## NOTITIE

**Onderwerp** : Tree House Rotterdam  
**Aan** : BAM Advies & Engineering t.a.v. [REDACTED]  
**Van** : [REDACTED]  
**Verificatie** : [REDACTED]  
**Kenmerk** : 43192-N004-V1-RSC  
**Datum** : 24-08-2022

Onderwerp  
Second opinion fundering treehouse, opmerkingen mbt 43192-R002-V2-RSC

omschrijving  
Bouwput plattegrond

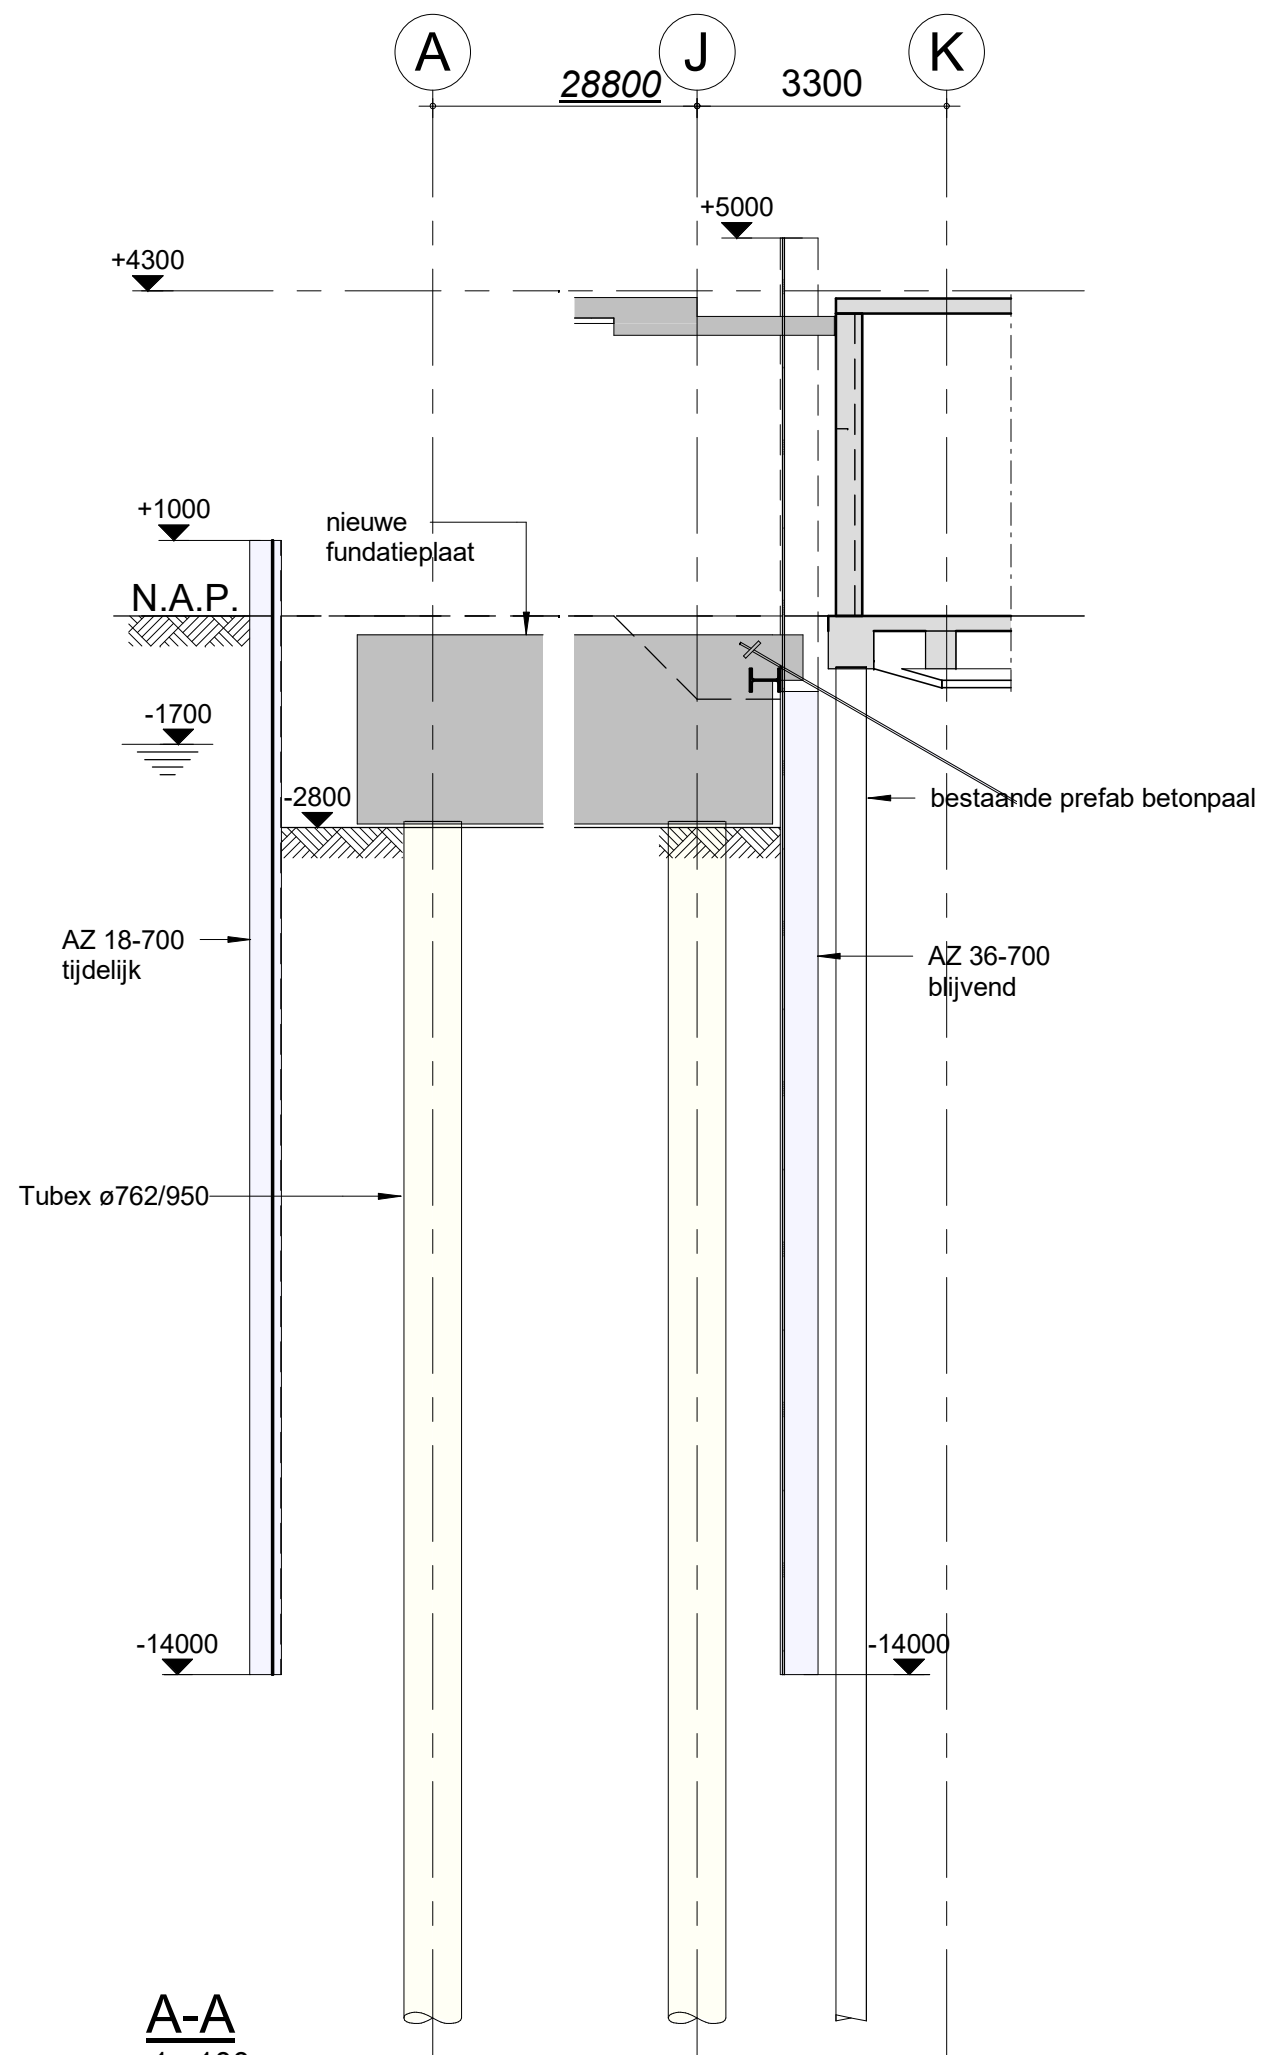
2.2. In het rapport wordt een kanttekening gemaakt m.b.t. een stalen damwand met een inheiniveau van NAP -7,5 m. Het is, uit het bemalingsrapport niet duidelijk waar die staat. Maar, volgens de tekeningen in het rapport er is ook een houten damwand aan de noordzijde

die niet dieper reikt dan NAP -5,1 m. Het is de vraag of deze ondiepe damwanden de bovenzandlaag voldoende afsluiten. Hoe zit dat? Of komt er toch een stalen damwand tot NAP -14m omheen?

In eerste instantie was voorzien om op de positie waar de fundering van het plintgebouw binnen de bouwput van Tree House valt een houten damwand toe te passen tot ca. NAP -7,5 m. Uit initiële berekeningen volgde een benodigde dikte van 100 mm, waarop besloten is om een koudgewalst stalen profiel PAL 3150 toe te passen tot NAP -7,5 m, aangezien de profielhoogte hiervan slechts 127 mm bedraagt. Het inbrengen van een kort stalen profiel is praktisch gezien eenvoudiger dan houten delen van 100 mm, omdat de wanddikte van het profiel maar 5,0 mm is, zodat minder grond hoeft te worden verdrongen.

Ter plaatse van de relevante sonderingen is vanaf NAP -5,0 m een waterremmend klei/veenpakket aangetroffen. Bij een inheidiepte tot tenminste NAP -7,5 m staat de damwand minimaal 2,5 m in de waterremmende laag. De bouwkuip mag dus wat dat betreft als waterdicht worden beschouwd.

In de volgende versie van de rapporten zal dit duidelijker worden beschreven. De bouwput tekeningen zijn inmiddels op dit punt aangepast (en bijgevoegd in bijlage 3).
